PLAN LOCAL D'URBANISME METROPOLE ROUEN NORMANDIE

PROJET DE MODIFICATION N°2 - PPAC
POLE DE PROXIMITE AUSTREBERTHE CAILLY
> NOTICE DE PRESENTATION ET MOTIFS DES
CHANGEMENTS APPORTES

ANNEXE 3 A LA DELIBERATION
D'APPROBATION DU 13 DECEMBRE 2021

j. Ajout d'une protection « parc/cœur d'îlot/coulée verte » sur les parcelles AI 127-77-78-79-82-80

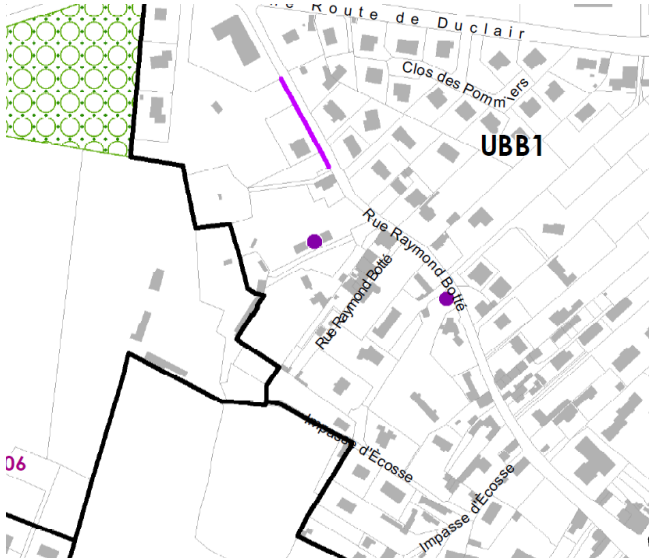
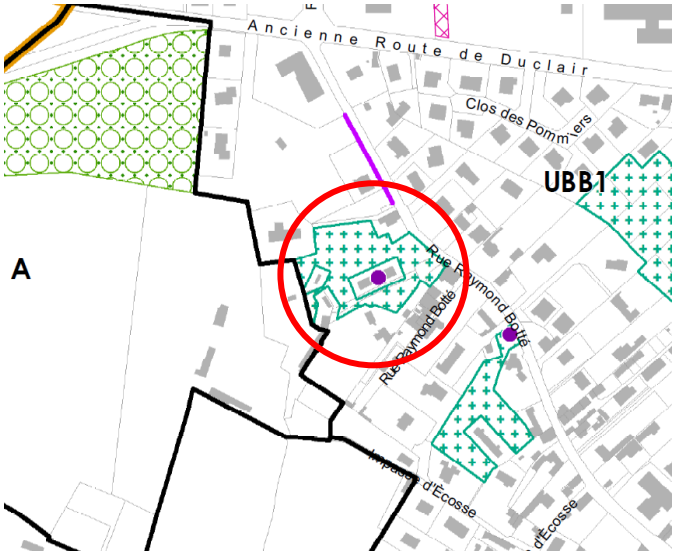
Pièce(s) du PLU concernée(s)	Intitulé	Objet de la modification
Règlement graphique 4.2.1 planche 1 plan 25	Patrimoine naturel : Ajout d'une protection parc/cœur d'îlot/coulée verte	Instauration d'une protection « parc/cœur d'îlot/coulée verte » sur les parcelles AI 127-77-78-79-80-82, rue Raymond Botté
Zone(s) et/ou parcelle(s) concernée(s)		Justification de la modification
UBB1		L'objectif est d'instaurer des espaces de respiration à l'intérieur d'un tissu urbain déjà dense et ainsi répondre à l'objectif de développer les espaces de nature en ville. Cette propriété est déjà protégée au titre du patrimoine bâti (fiche patrimoine 7)
AVANT MODIFICATION		APRES MODIFICATION
<p>Extrait de la planche 1 – plan 25 :</p> 		<p>Extrait de la planche 1 – plan 25 :</p>

k. Ajout d'une protection « parc/cœur d'îlot/coulée verte » sur les parcelles AI 16 et 18

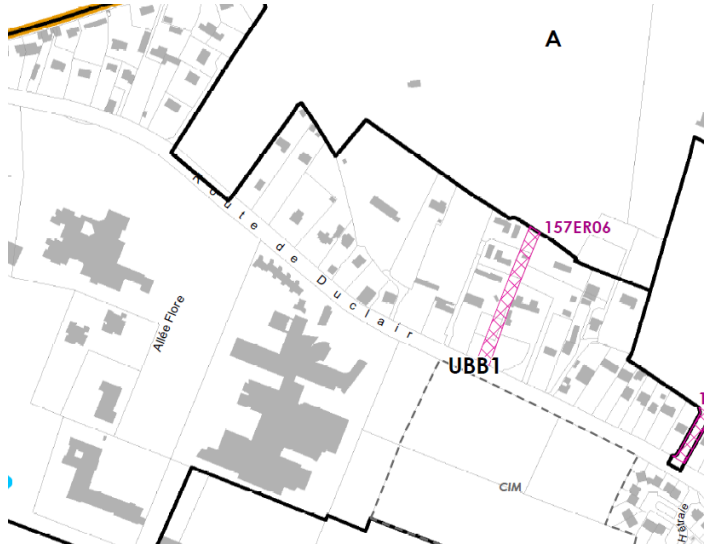
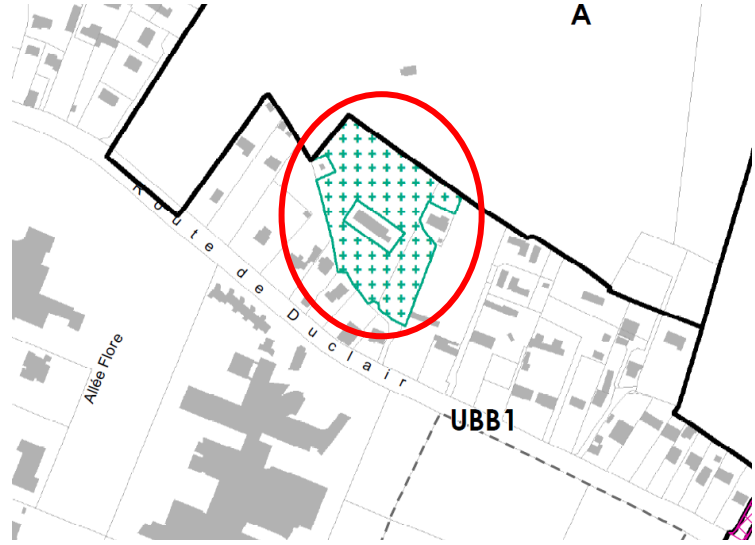
<i>Pièce(s) du PLU concernée(s)</i>	<i>Intitulé</i>	<i>Objet de la modification</i>
Règlement graphique 4.2.1 planche 1 plan 25	Patrimoine naturel : Ajout d'une protection parc/cœur d'îlot/coulée verte	Instauration d'une protection « parc/cœur d'îlot/coulée verte » sur les parcelles AI 16-18, route de Duclair
<i>Zone(s) et/ou parcelle(s) concernée(s)</i>		<i>Justification de la modification</i>
UBB1		L'objectif est d'instaurer des espaces de respiration à l'intérieur d'un tissu urbain déjà dense et ainsi répondre à l'objectif de développer les espaces de nature en ville.
<i>AVANT MODIFICATION</i>		<i>APRES MODIFICATION</i>
<p>Extrait de la planche 1 – plan 25 :</p> 		<p>Extrait de la planche 1 – plan 25 :</p>

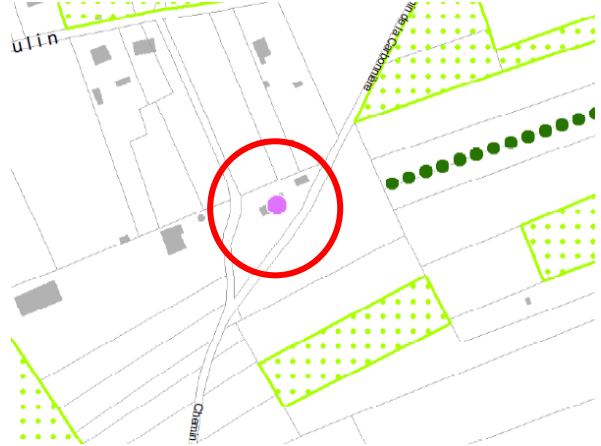
<i>Pièce(s) du PLU concernée(s)</i>	<i>Intitulé</i>	<i>Objet de la modification</i>
3. Règlement graphique 4.2.1 planche 1 plan 31	Ajustement de la trame de protection en "parcs/cœurs d'îlots/ coulées vertes".	Ajustement de la trame de protection vergers en « parcs/cœur d'îlots/ coulées vertes » sur la parcelle AB 497

Zone(s) et/ou parcelle(s) concernée(s)	Justification de la modification
UBB2	Le diagnostic réalisé dans le cadre de l'élaboration du PLU a permis de constituer un premier recensement, et de déployer plusieurs dispositions réglementaires dans le but d'enrayer la disparition du petit patrimoine bâti et des vergers. Néanmoins, il apparaît que le jardin cadastré section AB n°497 n'est pas composé de verger mais correspond à un parc, il est donc proposé d'ajuster la trame de protection en "parc /cœur d'îlot/ coulée verte".

a. Modification de l'Orientation d'Aménagement et de Programmation 474B – zone URP 8

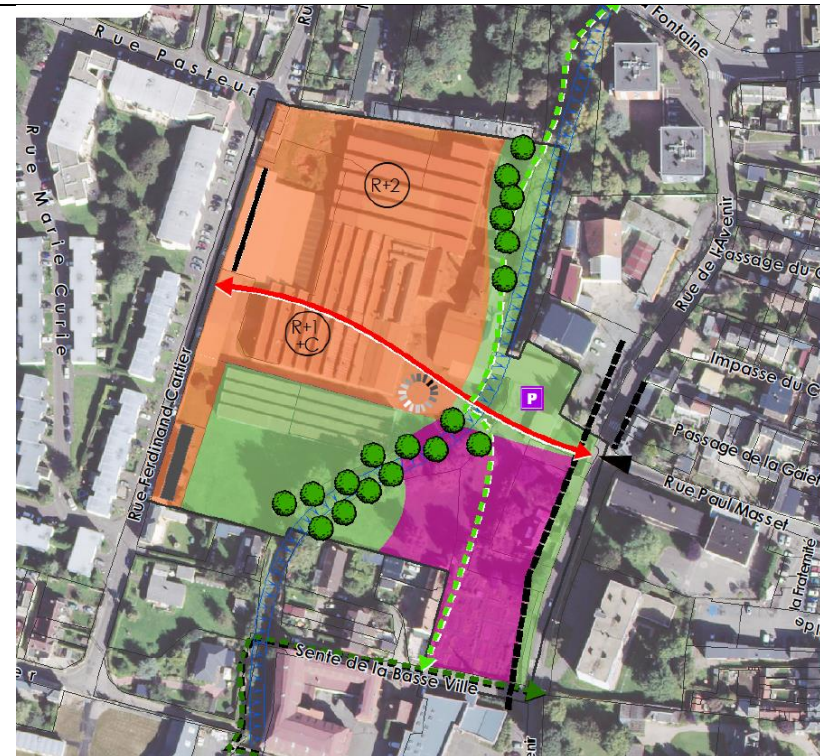
<i>Pièce(s) du PLU concernée(s)</i>	<i>Intitulé</i>	<i>Objet de la modification</i>
OAP 474B – URP 8 Volet écrit et graphique	Modification de l'OAP 474B	Modification de la répartition des espaces à l'intérieur de l'OAP en vue de répondre aux contraintes du Plan de Prévention du Risque Inondation et modification du tracé de la balade du Cailly
<i>Zone(s) et/ou parcelle(s) concernée(s)</i>	<i>Justification de la modification</i>	
OAP 474B – URP 8	<p>Au regard de l'élaboration du Plan de Prévention des Risques Inondation (PPRI) du Cailly, le schéma de l'OAP est modifié afin de prendre en compte les différents aléas.</p> <p>Les zones du schéma de l'OAP impactées par le risque inondation, au sein duquel la construction de bâtiments est interdite, sont matérialisées par un espace à vocation végétale à créer, inconstructible. Un extrait du règlement du PPRI approuvé est ajouté dans le chapitre "principes particuliers" du volet écrit de l'OAP. En parallèle, le tracé de la balade du Cailly (projet de territoire métropolitain) a été travaillé. Le parcours a été modifié à l'intérieur de la zone de renouvellement urbain. Il convient donc d'intégrer ces modifications de tracé sur la traduction graphique de l'OAP. Le trait fléché vert, figuré de cheminements doux, est donc déplacé.</p>

a. Modification de l'Orientations d'Aménagement et de Programmation OAP 634A – zone URP 15

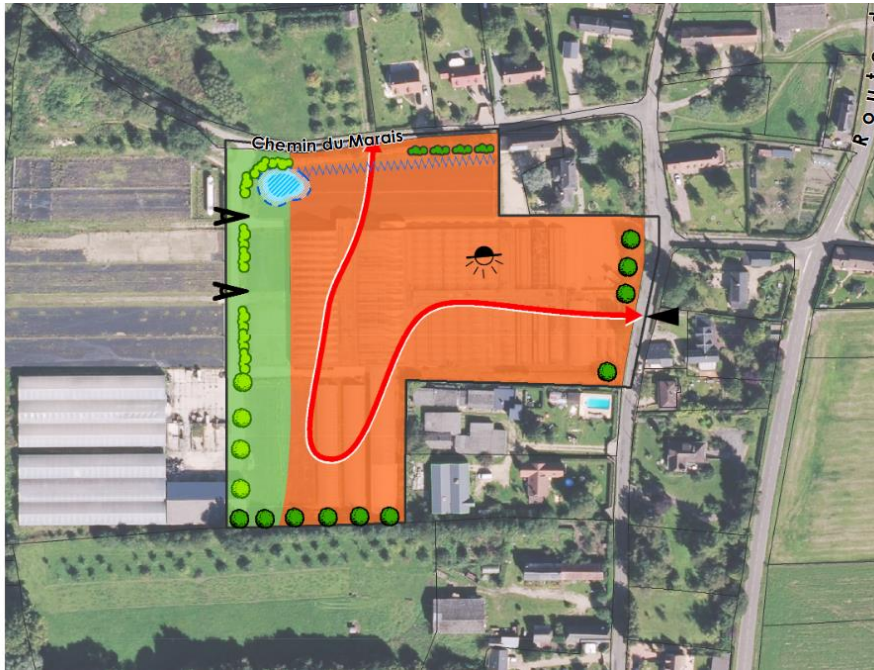
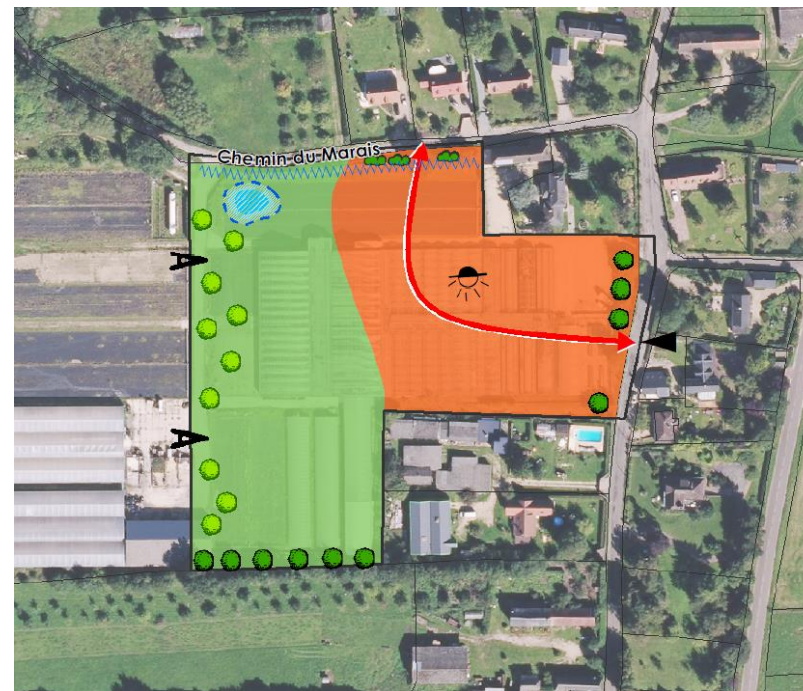
<i>Pièce(s) du PLU concernée(s)</i>	<i>Intitulé</i>	<i>Objet de la modification</i>
OAP 634A (p.31 à 34)	Modification de l'OAP 634A – zone URP 15	Modification des objectifs et de la vocation d'aménagement de l'OAP 634A qui couvre la zone URP15
<i>Zone(s) et/ou parcelle(s) concernée(s)</i>		<i>Justification de la modification</i>
OAP 634A - URP 15		<p>Les principes d'aménagement développés dans l'OAP figurant dans le PLU approuvé s'appuyait sur le maintien de l'activité des serres sur la parcelle voisine. La zone à dominante végétale dessinée sur le schéma graphique dessinait ainsi un recul d'inconstructibilité par rapport à l'activité voisine. Aujourd'hui, l'activité des serres a complètement cessée et le terrain est à l'état de friche. La réflexion sur l'urbanisation de ce site doit être reconsidérée :</p> <ul style="list-style-type: none"> - Le site est localisé dans un hameau (zoné UBH-1). L'objectif du PADD est de préserver ces espaces ruraux dans leurs contours actuels, où seules les constructions à l'intérieur des enveloppes urbaines existantes sont envisageables. En prolongement de cette orientation, le règlement du PLU limite fortement le développement urbain dans ces ensembles urbains. En conséquence, la zone constructible de l'OAP est redessinée plus finement et se base sur la limite d'urbanisation existant aux abords du site, et constituant le hameau. - Le risque d'inondabilité est identifié aujourd'hui par le TRI Rouen-Louviers-Austreberthe. Des études en cours pointent les incidences majeures du changement climatique sur les remontées de Seine notamment. (http://www.normandie.developpement-durable.gouv.fr/IMG/pdf/TRI_Rouen-Louviers-Austreberthe_cartes_Seine_CE_moyenneavecCC_cle69e919.pdf) - La zone à dominante végétale dessinée dans l'OAP du PLU approuvé a été établie selon le périmètre de l'aléa fort du TRI, sur la base des données disponibles en 2016. Au regard de l'aggravation du risque lié au changement climatique, la zone à dominante végétale est donc étendue dans le schéma graphique de l'OAP modifiée. <p>Le tracé de la voirie, la position des points de vue et le renforcement de l'armature paysagère sont revues en conséquence sur le schéma.</p>
